PROJET DE MINE D'APATITE DU LAC À PAUL

Étude d'impact sur l'environnement

Réponses à la deuxième série de questions et commentaires
du ministère du Développement durable, de
l'Environnement et de la Lutte contre
les changements climatiques

N/Réf: 141-18733-00
Juillet 2014

Figure RQC-11. Emplacements envisagés pour la relocalisation de l'usine

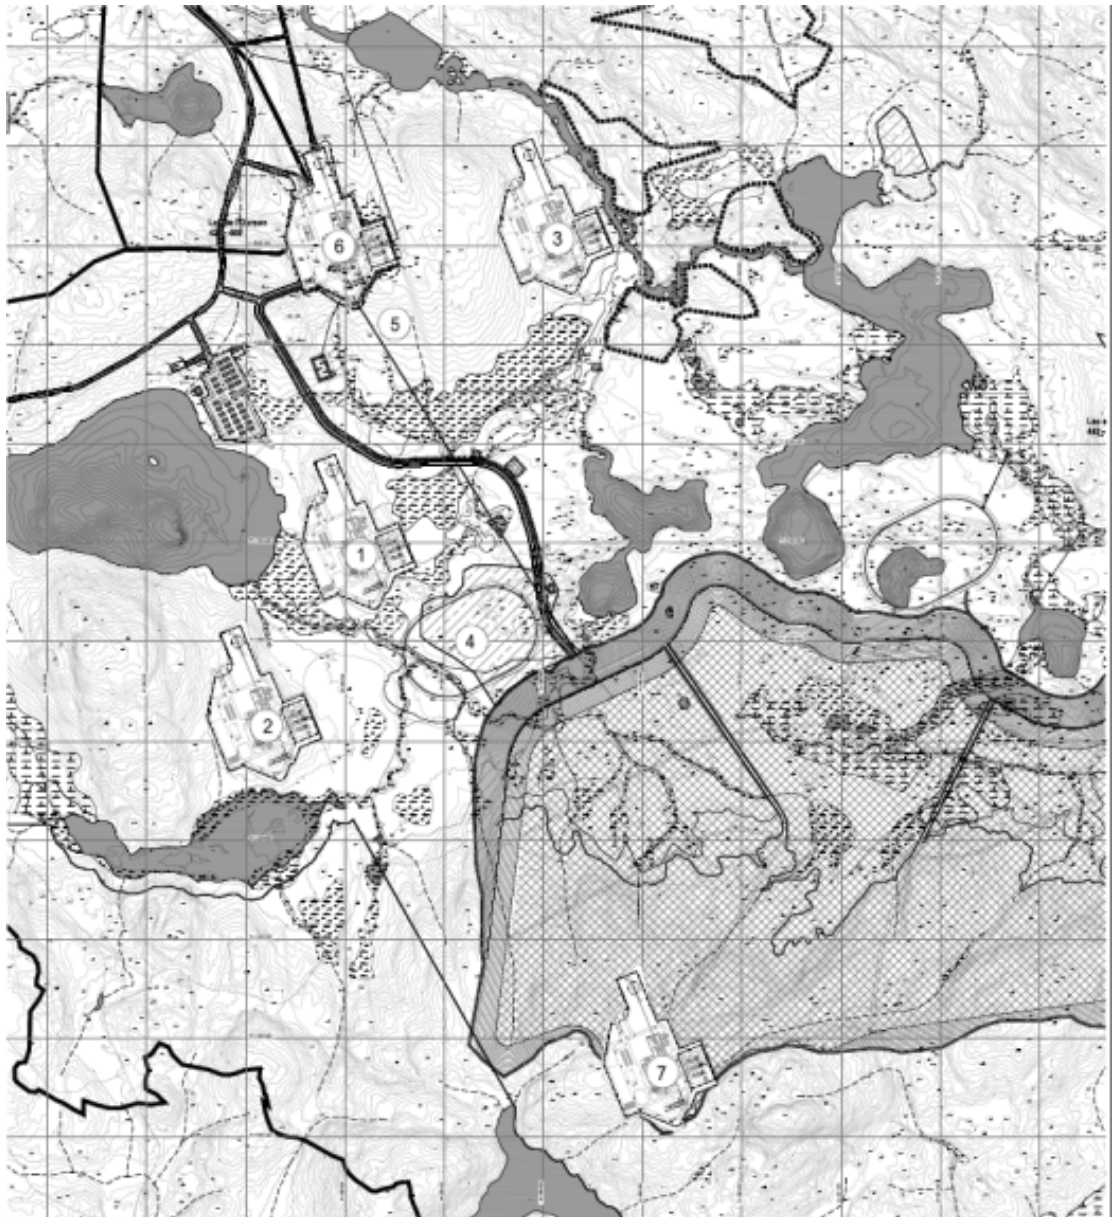
Ainsi, il a fallu également revoir l'ensemble des infrastructures, ce qui a entraîné la modification de l'emplacement de l'usine, du campement permanent des travailleurs et de la prise d'eau. Tel que signalé à ce moment, l'étude de faisabilité a également permis de confirmer les emplacements retenus pour la fosse, le parc à résidus miniers ainsi que la halde à stériles; donc les emplacements de ces infrastructures majeures sont demeurés inchangés.

La modification de l'emplacement de l'usine est notamment basée sur des critères spécifiques : optimisation de sa position entre la fosse et le parc à résidus miniers, un aménagement plus compact pour minimiser l'empreinte au sol en approchant notamment le camp minier de l'usine. Ainsi, la position initiale de l'usine se trouvait au nord-est de la fosse, maintenant idéalement localisée près du lac du Grizzli, à proximité du parc à résidus miniers. Cette courte distance assure l'efficacité du pompage et une économie d'énergie. Cette nouvelle position permet également d'éviter l'empiètement de 4 ha de milieux humides existants.

La distance entre le parc à résidus et l'usine est maintenant réduite à 1,8 km de l'usine, comparativement à plus de 10 km auparavant. Une longueur de près 8 km de conduites est ainsi évitée. Des gains énergétiques substantiels seront ainsi faits, sans compter la réduction des distances de déplacement pour la maintenance ainsi que la diminution des infrastructures à construire et à maintenir.

Diverses variantes avaient été évaluées par un groupe de travail (ingénierie et environnement) ayant pour objectifs de minimiser les effets sur l'environnement (protection des milieux humides, cours d'eau, de la végétation, de la faune et autres), les aspects sociaux (impact d'infrastructures majeures, risque lié aux infrastructures, archéologie et autres), techniques (faisabilité) et économiques. Un exemple de carte de travail est présenté à la figure RQC-11.
